電源開発株式会社
大間原子力発電所

津波の検討

—津波来襲時の補機冷却系ピットの水位変動—

原子力発電安全審査課

図-1 設計進捗による取水路縦断線形等の主な変更箇所

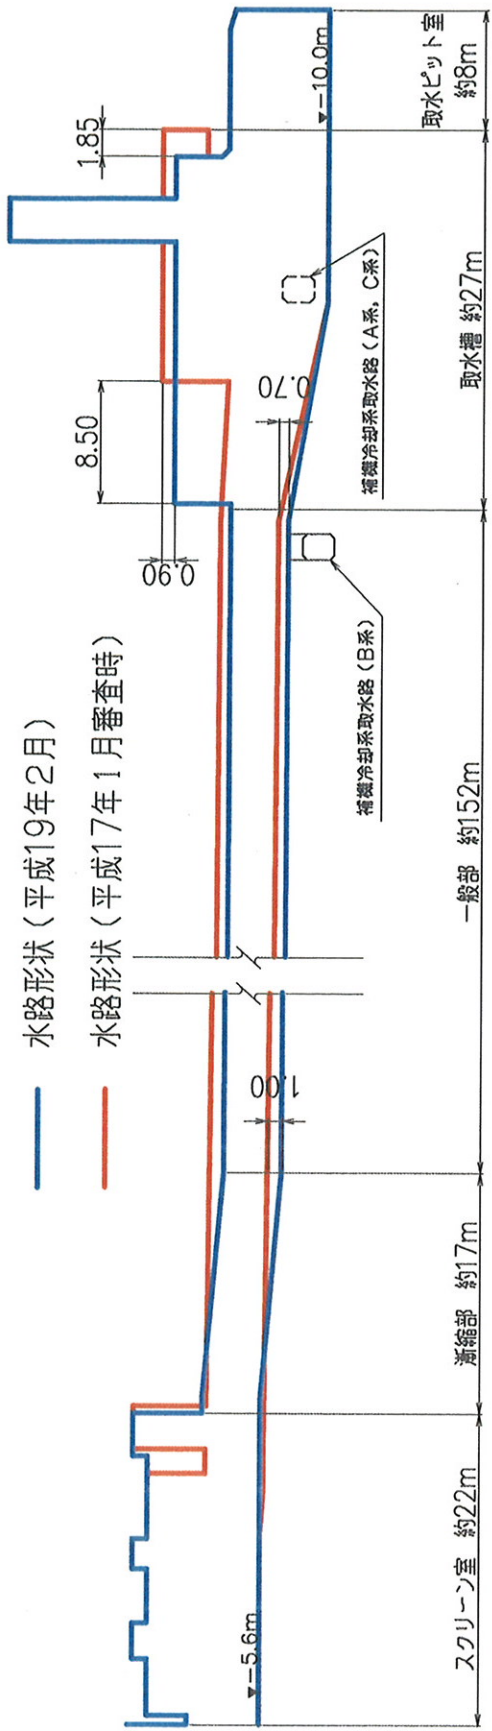
本検討は、設計進捗により主取水路の一般部敷高が約 0.7m～約 1.0m低下したこと、取水槽の形状が変更されたこと等（図-1 参照）の新たな設計条件を反映して、再度、実施したとしている。

図-3 原子炉補機冷却海水ポンプ等の設置標高

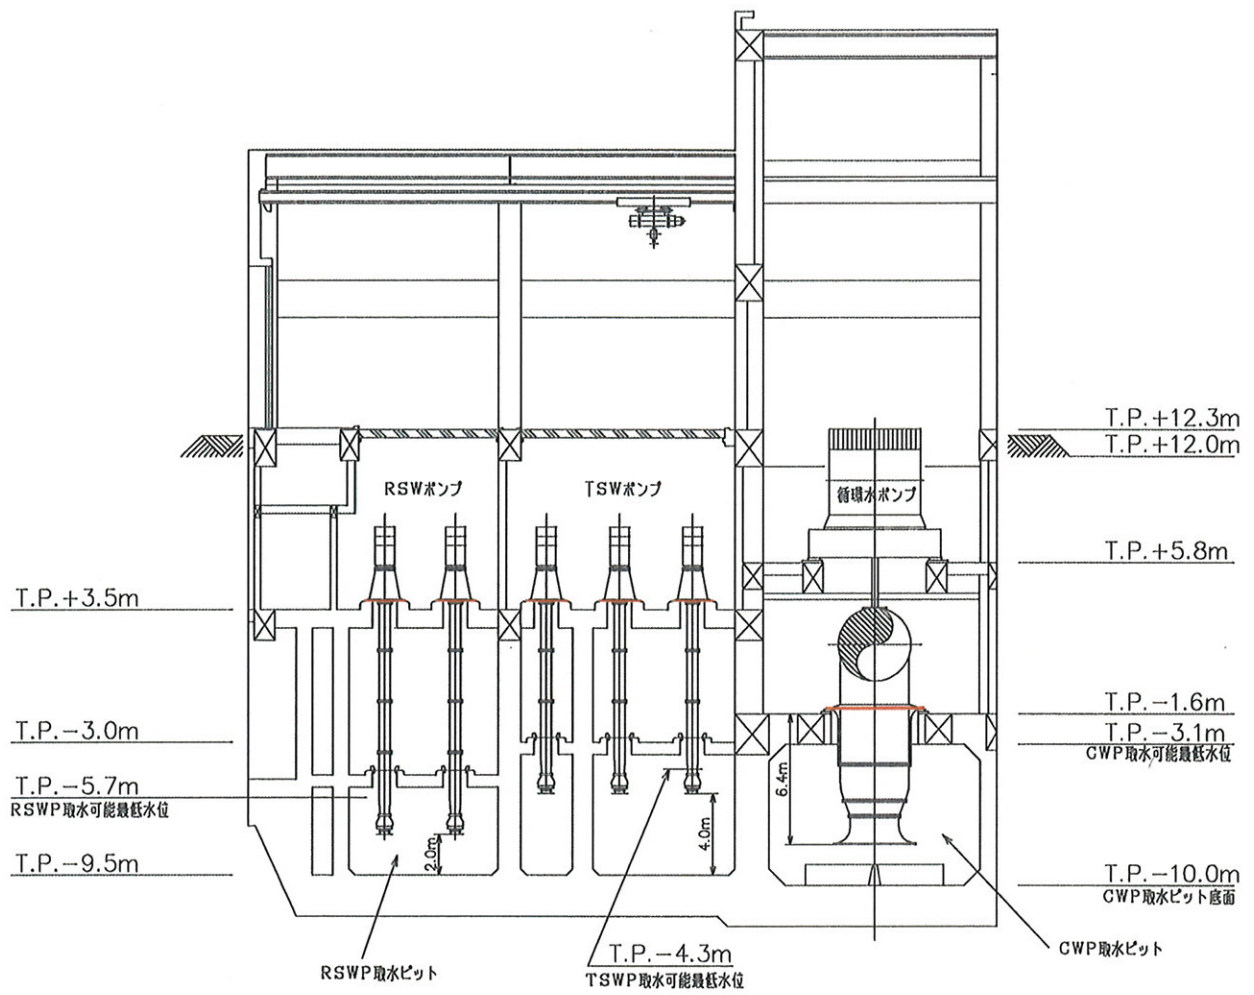
また、各海水ポンプの設置標高及び取水可能最低水位を図-3 に示す。各海水ポンプの取水可能最低水位は、CWP が T.P. -3.1m、RSWP が T.P. -5.7m、TSWP が T.P. -4.3mであるとしている。

さらに、図-3 に示すように、RSWP 等の各取水ポンプはタービン建屋内に設置されており、ポンプが貫通する床とポンプの間には、水

図-6 RSWP ピット室における最低水位

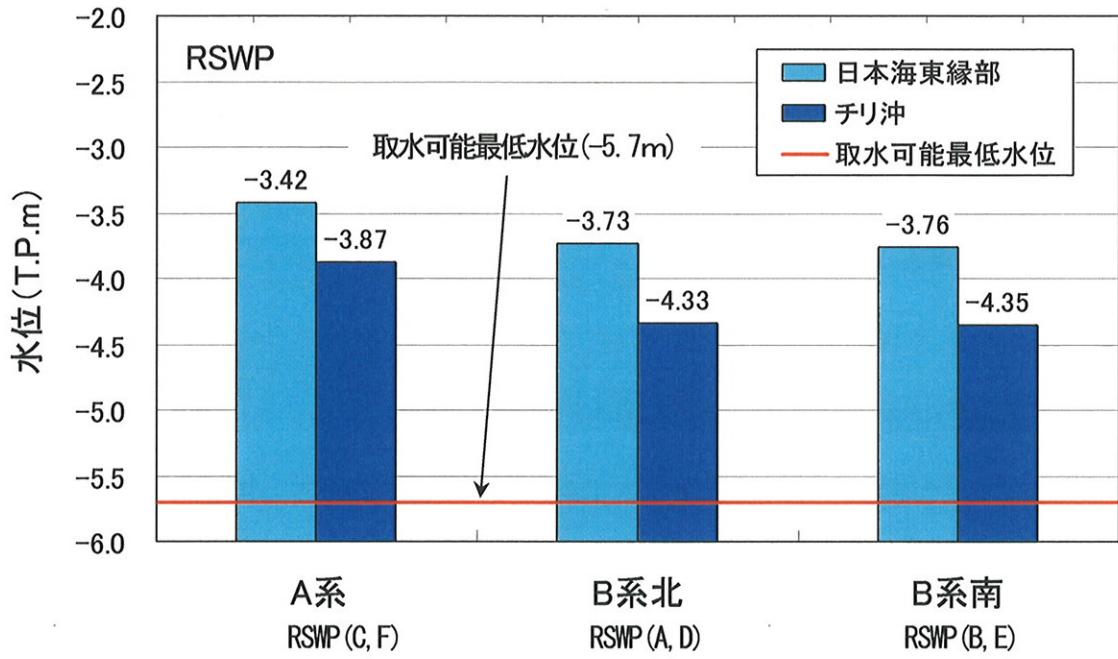
以上の検討の結果、RSWP ピット室の最低水位はチリ沖の想定津波のケースで発生し、B系水路の RSWP (B, E) において T. P. -4.4m程度であるとしている。一方、RSWP の取水可能最低水位は T. P. -5.7m であることから、津波により水位が低下した場合でも、RSWP の取水は可能であると評価している。

図-9 CWP ピット室の最高・最低水位

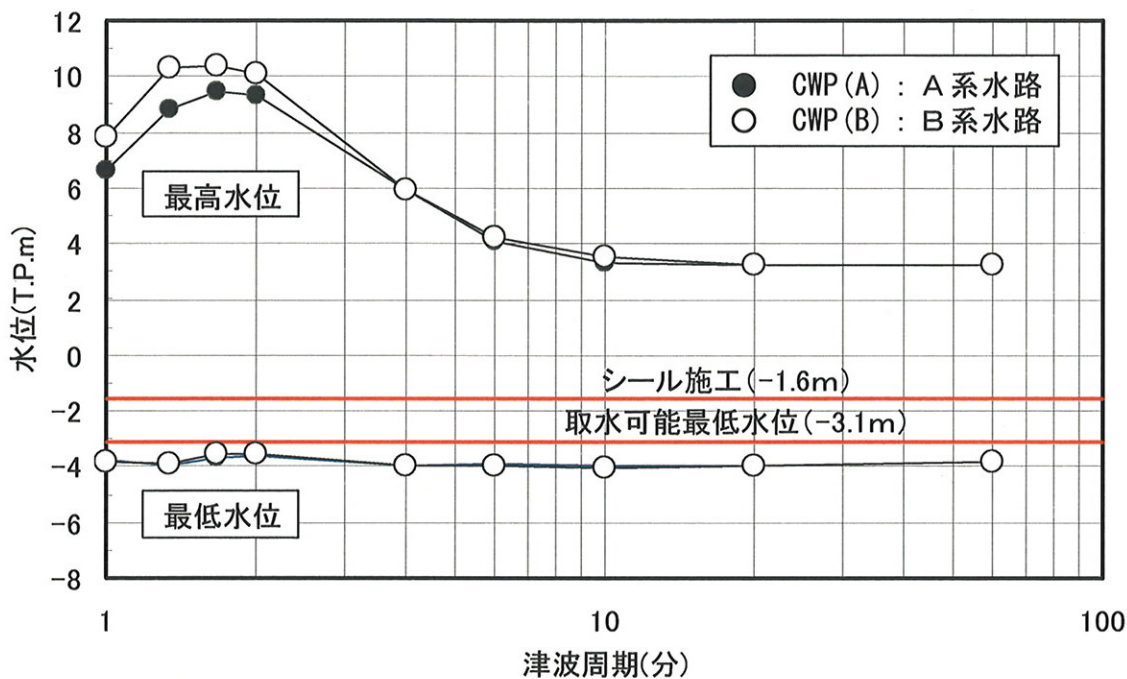
計算結果として、まず、A系及びB系水路の CWP ピット室における津波周期と最高・最低水位との関係を図-9に示す。図-9に示すとおり、取水口スクリーン室から CWP ピット室までの主取水路では、最高水位が 100秒程度でピークを示すことから、主取水路の共振周期は 100秒程度であることが確認できたとしている。なお、最低水位時には主取水路は開水路状態となり、明瞭なピークを示さない結果が得られている。

図-10 RSWP ピット室の最高・最低水位

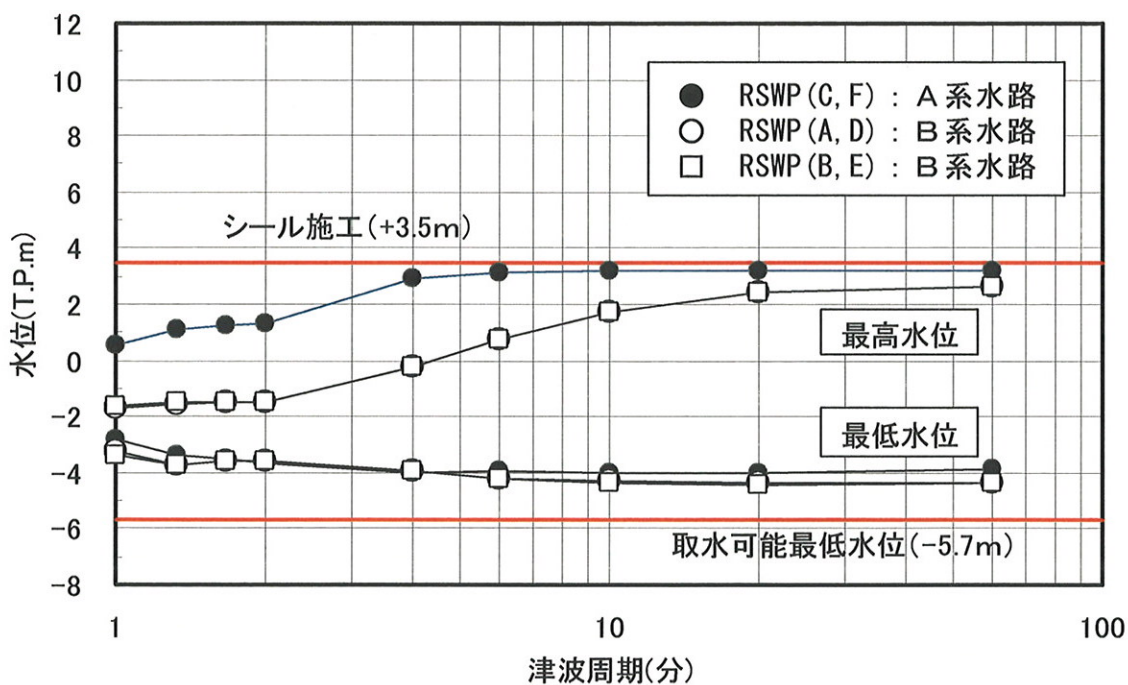
また、A系及びB系水路の RSWP ピット室における津波周期と最高・最低水位との関係を図-10に示す。図-10に示すとおり、RSWP ピット室では、最高水位及び最低水位共に明瞭なピークを示さず、主取水

路の水位と長周期側では連動するが、短周期側では追従しない結果
が得られたとしている。これは、図-2に示すとおり、RSWPピット室
につながる補機冷却系水路は主取水路から分岐する構造であり、断
面積も主取水路と比べて小さいことから、RSWPピット室がCWPピッ
ト室と比べて津波の影響を受けにくい構造となっているためと考え
られるとしている。
